Title - Sujet Terminal building upgrade Lot 1	
Solicitation No. - N° de l'invitation EF997-170382/A	Amendment No. - N° modif. 004
Client Reference No. - N° de référence du client R.053680.001	Date 2016-07-12
GETS Reference No. - N° de référence de SEAG PW-\$MTC-560-13904	
File No. - N° de dossier MTC-6-39062 (560)	CCC No./N° CCC - FMS No./N° VME
Solicitation Closes - L'invitation prend fin at - à 02:00 PM on - le 2016-07-20	
Time Zone Fuseau horaire Heure Avancée de l'Est HAE	
F.O.B. - F.A.B. Plant-Usine: <input type="checkbox"/> Destination: <input checked="" type="checkbox"/> Other-Autre: <input type="checkbox"/>	
Address Enquiries to: - Adresser toutes questions à: Ghali, Camille	Buyer Id - Id de l'acheteur mtc560
Telephone No. - N° de téléphone (514) 496-3871 ()	FAX No. - N° de FAX () -
Destination - of Goods, Services, and Construction: Destination - des biens, services et construction:

Îles-de-la-Madeleine Airport

Terminal building upgrade – Lot1

ADDENDUM N°04

1 PLAN DU REZ-DE-CHAUSSEE - NOUVEL AMÉNAGEMENT
GROUND FLOOR PLAN - NEW LAYOUT

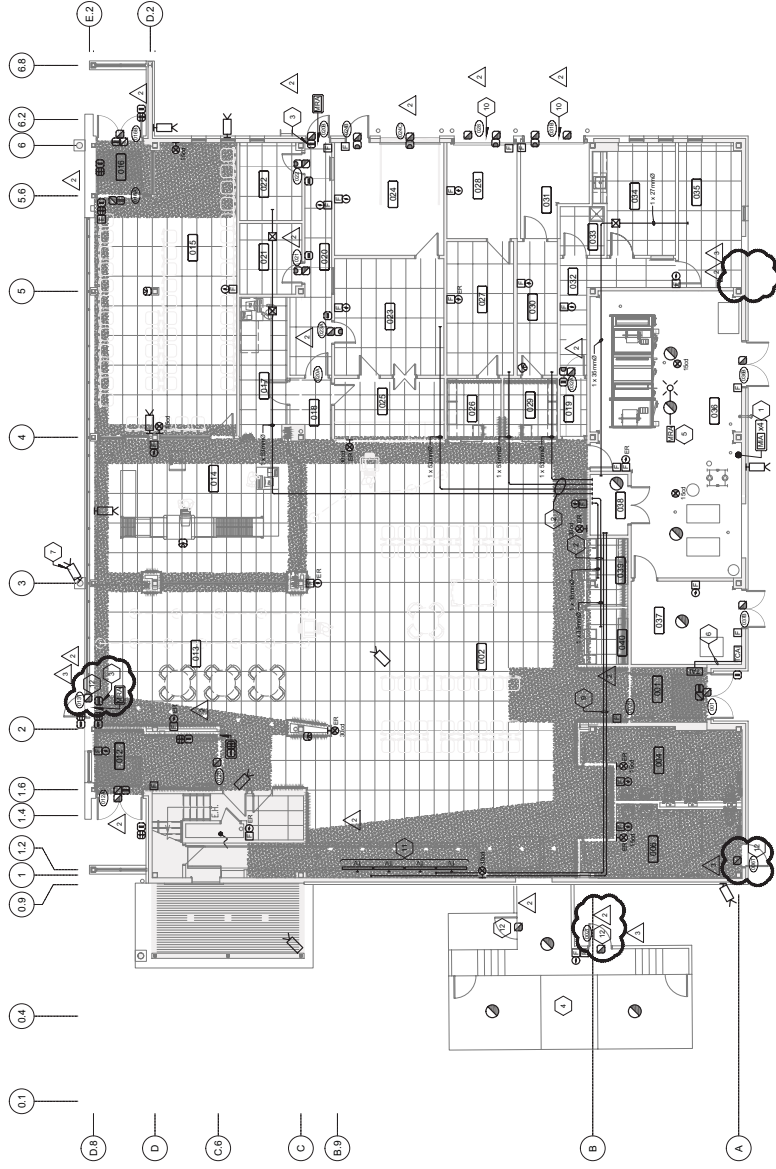
- 2.1 Addition of a temporary supervised door and modification to supervised doors (see drawing).
